중요 정보 — Dell OptiPlex 790/990

시스템 보드

방열판 제거

그림 1. 방열판이 장착된 시스템 보드의 이전 버전

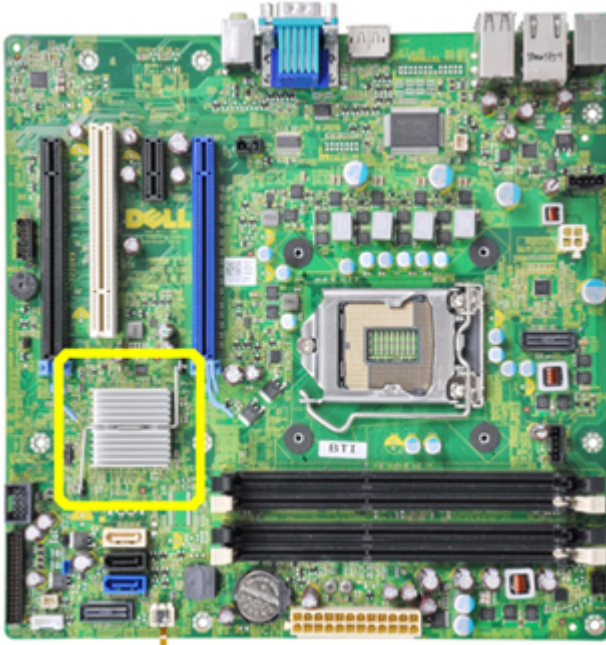
다음 이미지는 방열판과 함께 제공된 시스템 보드의 이전 버전을 나타냅니다.

A11 버전 이상으로 제공된 모든 시스템 보드에는 방열판이 포함되지 않습니다.

**노트:** BIOS 가 A11 이전 버전으로 다운그레이드된 경우, 오류 메시지가 표시됩니다.

그림 2. 열 센서 및 방열판이 장착된 시스템 보드가 제거됨

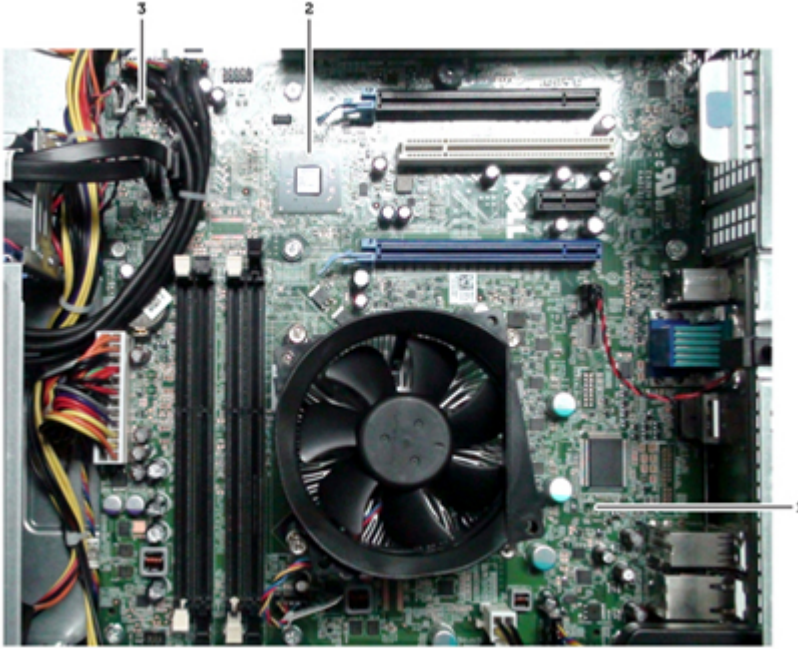
전원 공급 장치 열 센서가 데스크탑 새시에서만 제거되었습니다.

1. 열 센서 커넥터-1 및 케이블이 제거됨
2. 칩셋 방열판이 제거됨
3. 열 센서 커넥터-2

노트: 시스템 보드를 데스크탑 새시용 새 시스템 보드로 교체할 경우, BIOS 버전이 A11 이상인지 항상 확인하십시오.

경고: BIOS를 업데이트하지 않는 경우, POST 중 Alert! Chipset heat sink not detected(경고! 칩셋 방열판이 감지되지 않음) 오류 메시지가 표시됩니다.
